INFORME DE TÉCNICO

Referencia: Informe DGPT–JDMJ_012_09.07.2020

Fecha del Informe: 09.07.2020	
Unidad Responsable: Departamento de Gestión de Programas en el Territorio.	
Propósito del Informe: Revisión del anteproyecto Parque Los Malinches.

Imagen 4. Ejemplo protección a postes.

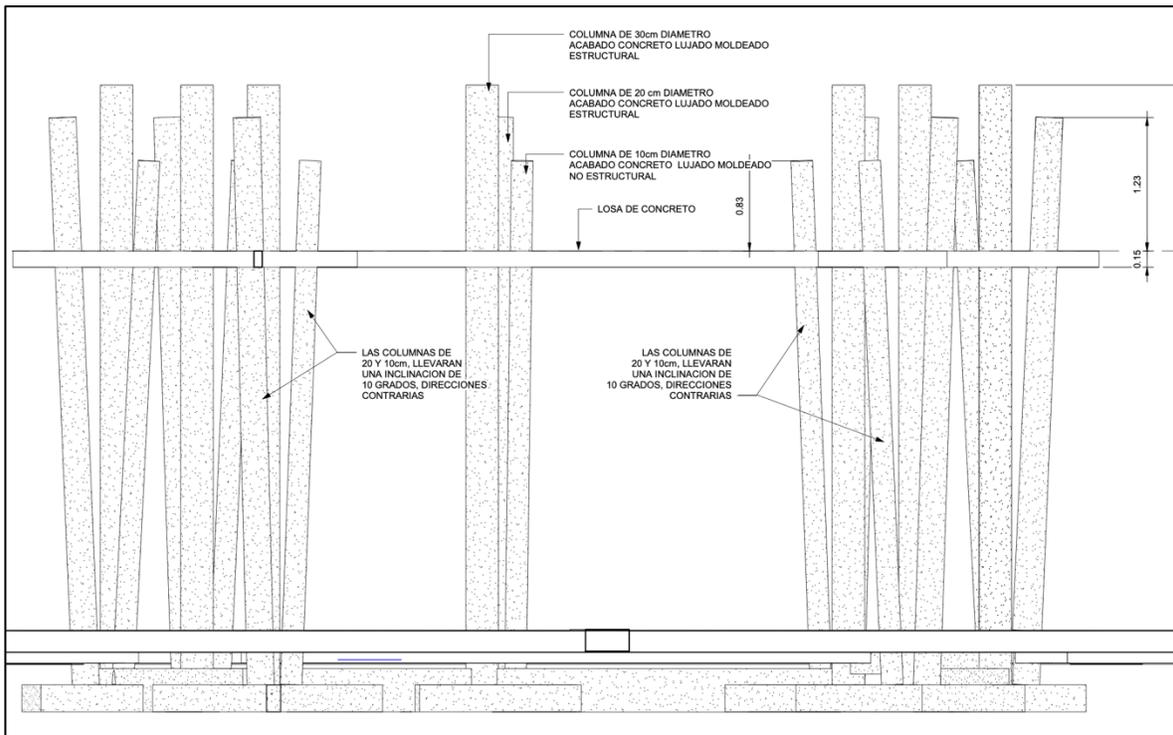
Se recomienda contemplar en los planos constructivos y presupuesto, un tipo de protección en diferentes puntos de los postes de la malla para los usuarios de la cancha en una posible eventualidad (imagen 4, ejemplo).

Imagen 6. Malla geotextil anfiteatro. Fuente: planos de anteproyecto.

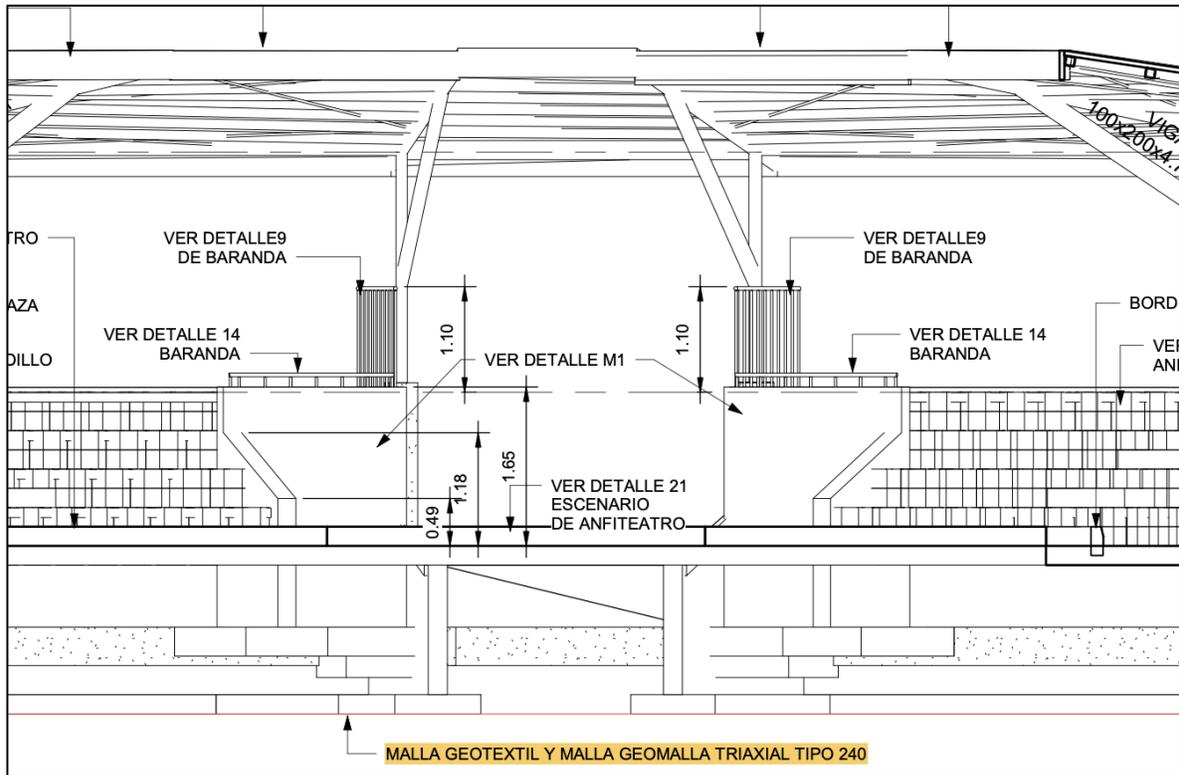
Se debe realizar una revisión de los planos constructivos para mantener la congruencia con lo presupuestado. En los planos se manejan una malla geotextil y malla geomalla triaxial tipo 240 en la parte inferior del anfiteatro, misma que no fue contemplada en el presupuesto.
